SYNTHESE DES AVIS DES PERSONNES PUBLIQUES ASSOCIEES ET MODIFICATIONS ENVISAGEABLES APRES ENQUETE PUBLIQUE

Services	Avis	Recommandations	Modifications envisagées du conseil municipal suite à l'enquête publique
ABF		Objet : ETREPILLY – Révision du PLU – Avis de l'ABF sur le projet de PLU arrêté le 20 mars 2025 Par courrier en date du 09 mai 2025, vous avez bien voulu solliciter mon avis relatif à l'opération rappelée en objet et je vous en remercie. Aussi, je vous prie de trouver ci-après l'ensemble de mes observations, remarques, suggestions de modifications et propositions de rédaction se rapportant aux documents du PLU qui m'ont été communiqués. Le rapport de présentation : B. PREMIERE PARTIE : DIAGNOSTIC ECONOMIQUE ET DEMOGRAPHIQUE Les enjeux économiques et démographiques • faciliter les déplacements des nombreux actifs de la commune, vers les principaux pôles d'emplois, • permettre le maintien des activités présentes sur le territoire et pérenniser l'activité agricole de • poursuivre une croissance modérée de la population, • réduire le nombre de logements vacants, • permettre l'implantation de nouveaux logements sur le territoire. Remarques générales sur les enjeux économiques

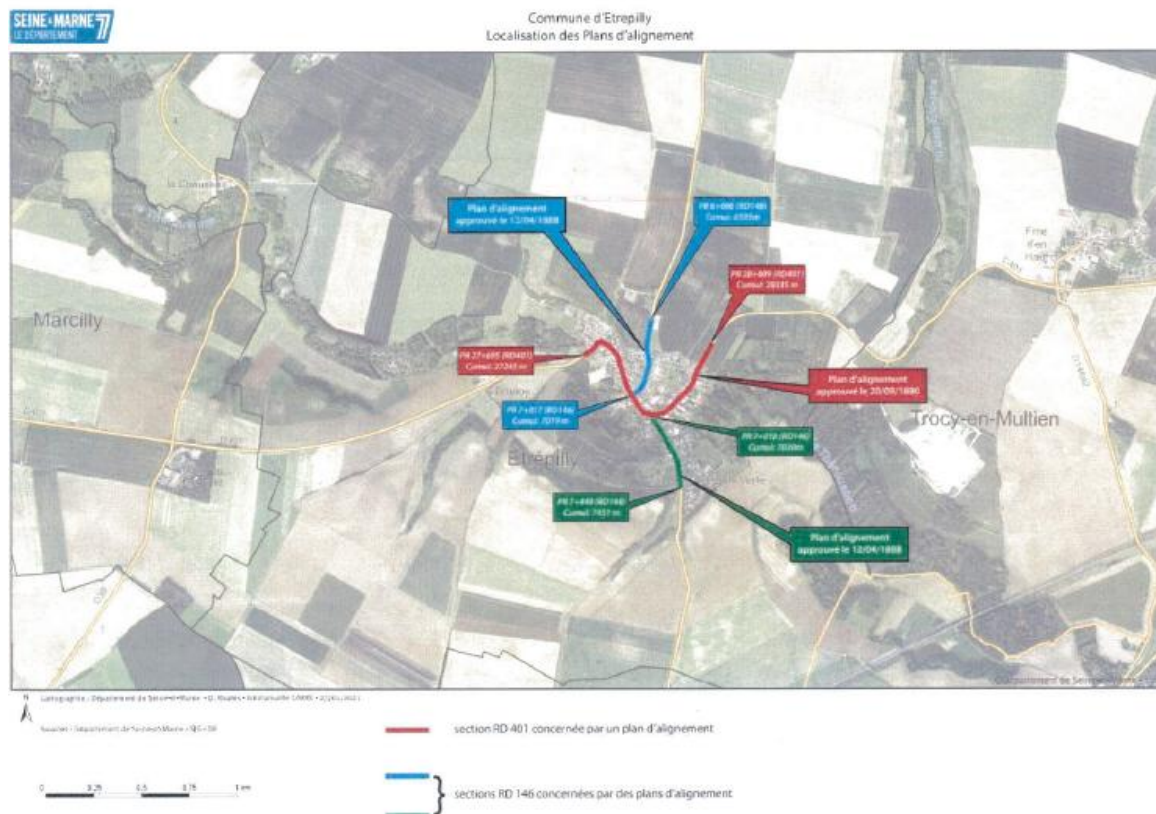
Le **captage d'eau souterraine Etrepilly 2 n° BSS 01555X0067 bénéficie d'un arrêté préfectoral de protection du captage avec des servitudes d'utilités publiques (n°AP n°13 DCSE EC 06)**. Celles-ci sont à ajouter dans la liste et la carte des SUP.

Les extrémités tracées du **plan d'alignement de la RD 401** doivent être décalées vers l'Est :

D'accord

D'accord
